SUA REFERÊNCIA	SUA COMUNICAÇÃO DE	NOSSA REFERÊNCIA	ANTECEDENTE	SAÍDA	DATA
S032485-202006-DGA.DGAR	2020-02-24			2767748/007	2020-07-30

Assunto: Resposta ao parecer, no âmbito do Decreto-Lei nº 136-A/2019, dos Planos de Ação das rodovias IC10/EN3 e IC10, EN6 e EN6-7, EN9, EN252 e EN378

Figura 1 – Traçado do IC10/EN3 (a vermelho) e do projeto de reabilitação (a amarelo)

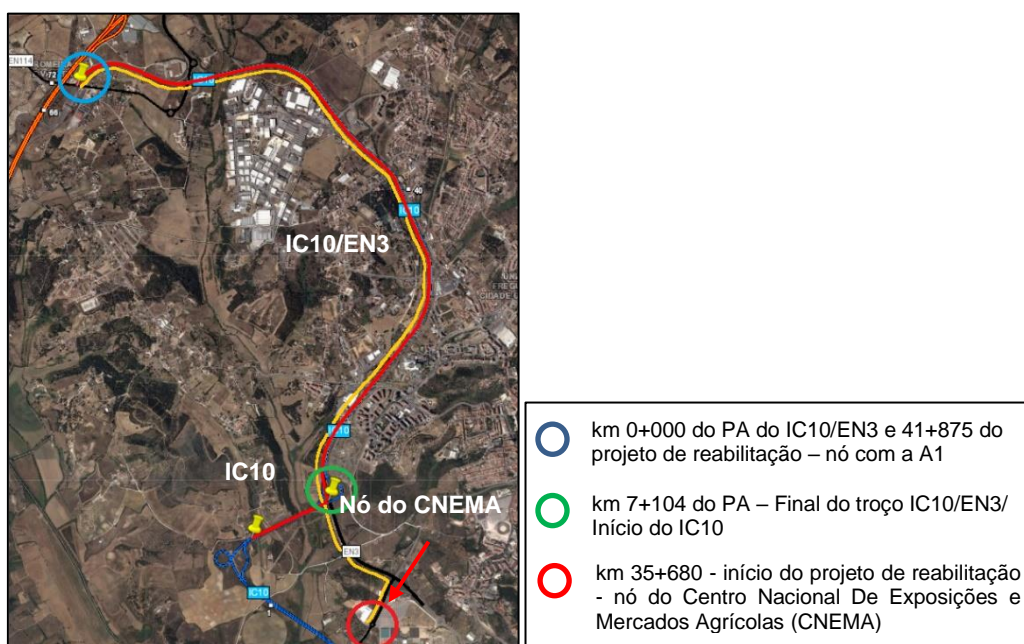
Em primeiro lugar, no que respeita ao *IC10/EN3 - Santarém (A1/IP1) - Santarém (IC10)* é indicado no PA que as medidas de minimização serão adotadas no âmbito do projeto de reabilitação da Variante à EN3 em Santarém – Nó do CNEMA (km 35+680) e Nó com a A1 (41+875).

Neste contexto há a referir que, uma vez que aquando da elaboração do PA não havia quilometragem definida no SIG da empresa, optou-se por considerar o início do troço no nó com a A1 definindo este ponto como o km 0+000. Mais tarde o Departamento de Planeamento enviou-nos indicações sobre a calendarização dos próximos projetos de intervenção entre eles o da Variante à EN3, isto é, do IC10, que se refere à mesma via, mas com a quilometragem da antiga EN3. Assim na prática, o projeto de reabilitação contemplará o troço objeto de PA e será realizado entre 2023 e 2024. As barreiras acústicas a instalar no IC10 serão também contempladas no âmbito do projeto.

Figura 2 –Excerto do PA da EN9 na zona fora do âmbito do projeto de reabilitação e pormenor da modelação acústica das habitações mais próximas da via

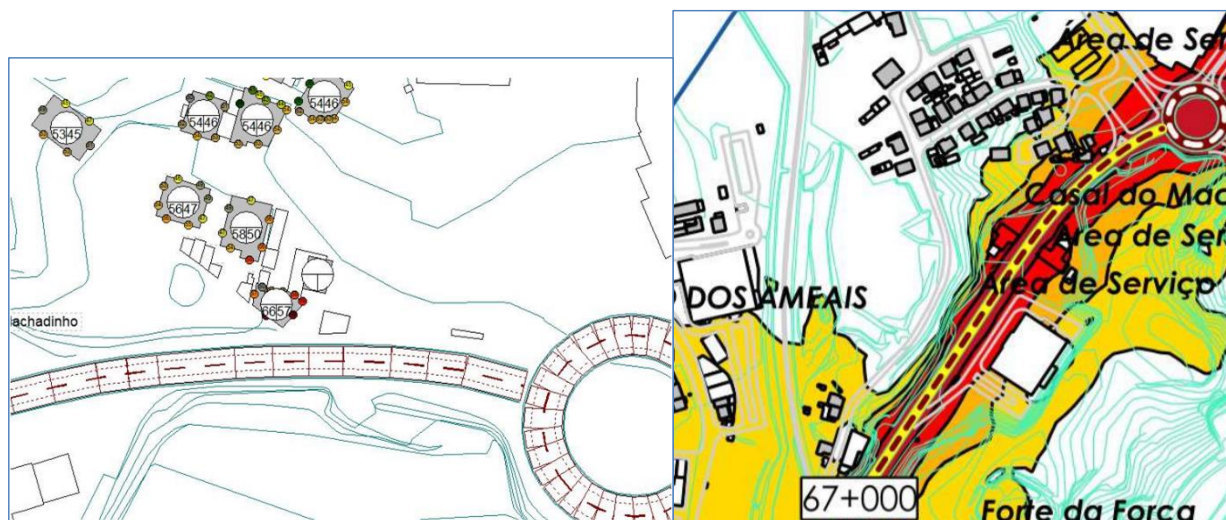
Por outro lado, no que se refere à *EN9 - Torres Vedras Nascente - Zibreira Poente (EN248)*, é também indicado no PA que as medidas de redução de ruído serão implementadas no âmbito do projeto de reabilitação EN9 - Torres Vedras (km 68+000) e Entroncamento com EN115 (Merceana) (km 83+700). Neste contexto há a salientar que o PA prevê a aplicação de uma camada de desgaste mais silenciosa nas seguintes zonas:

Assim sendo, informamos que se encontra já em curso a empreitada cuja intervenção inclui o troço entre o km 68+000 e o km 72+649. No que se refere aos restantes recetores, a análise efetuada para os mais próximos da via entre o km 66+988 e o km 68+000, permite concluir que apenas um dos recetores está em incumprimento com valores de 66/57 dB(A).
